Technical News

2022 年 3 月 31 日
A-2021121

規格認証終了のご案内

EF1A 形 耐圧防爆構造 LED 照明器具

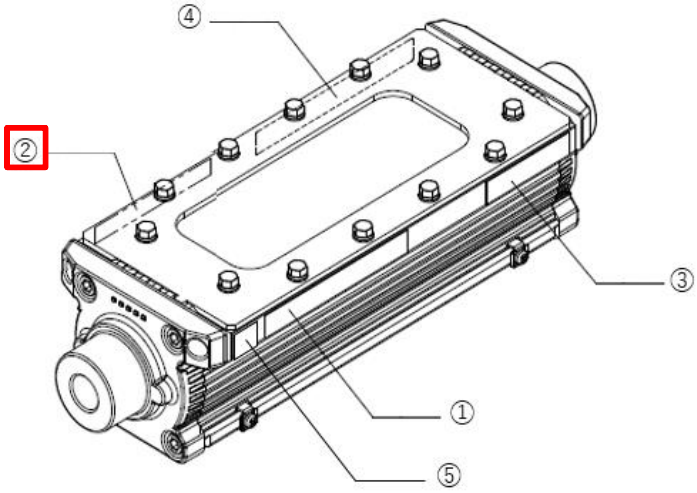
取説および一部の製品ラベルの CE/ATEX 規格認証表記を削除いたします。
＜製品ラベル＞
下図①～⑤の場所に貼付されている製品ラベルの内、
②に貼付されている製品ラベルを以下のように変更いたします。

変更前	変更後
II2G Ex db IIB T4 Gb II2D Ex tb IIIC T130°C Db DEMKO 14 ATEX 1208667X 0470 ClassI, Zone1 AEx db IIB T4 Gb Ex db IIB T4 Gb X (c-UL) c UL us LISTED E353024 LUMINAIRE FOR USE IN HAZARDOUS LOCATIONS	ClassI, Zone1 AEx db IIB T4 Gb Ex db IIB T4 Gb X (c-UL) c UL us LISTED E353024 LUMINAIRE FOR USE IN HAZARDOUS LOCATIONS

なお、その他の製品ラベルの変更はありません。
※取説についても、上図と同様に表記を変更いたします。

識別表示

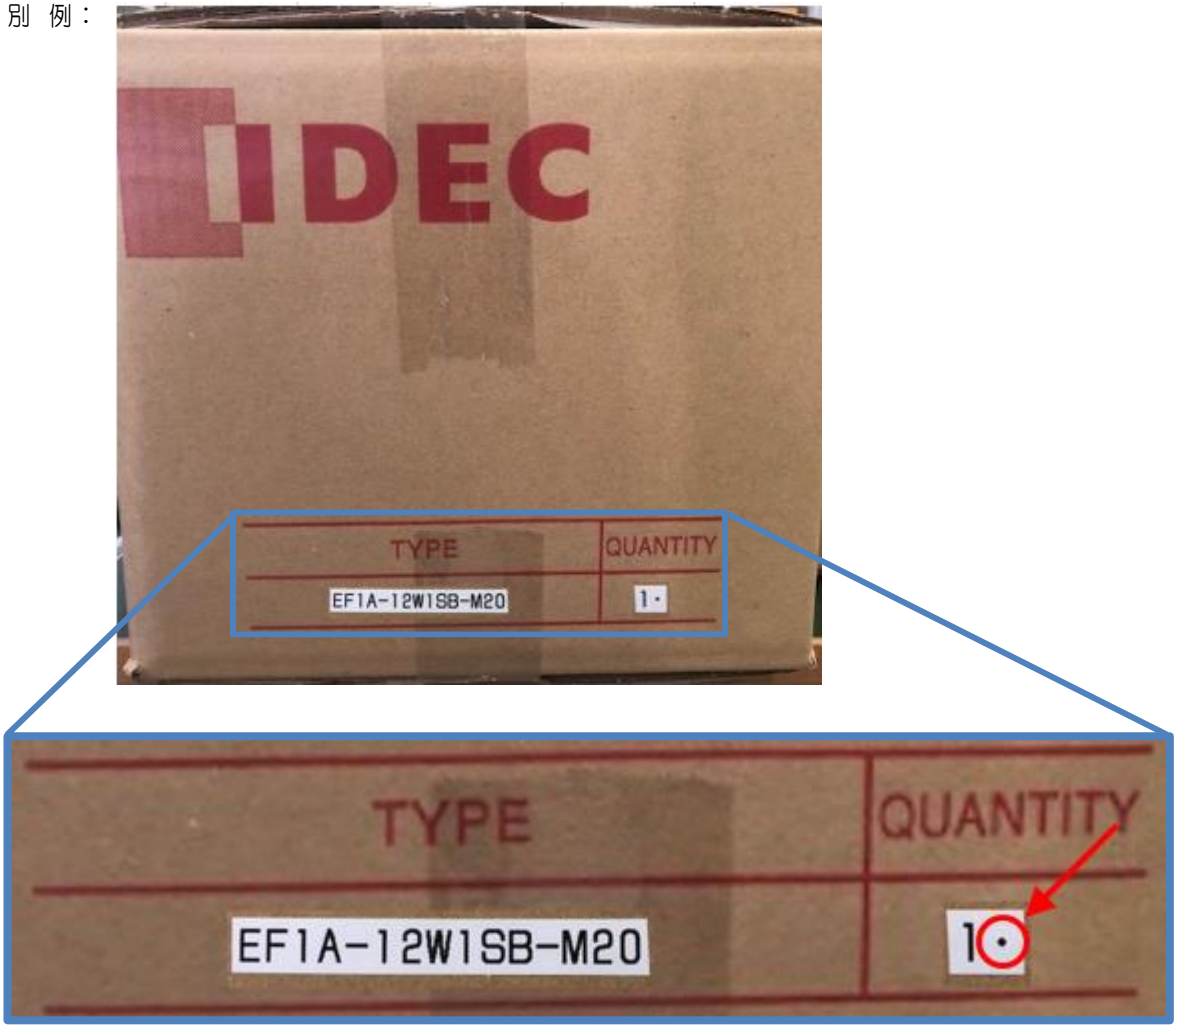
変更後の製品の梱包ラベルに「・」を表示いたします。

- 表示期間：2022 年 11 月出荷分まで
- 識 別 例：
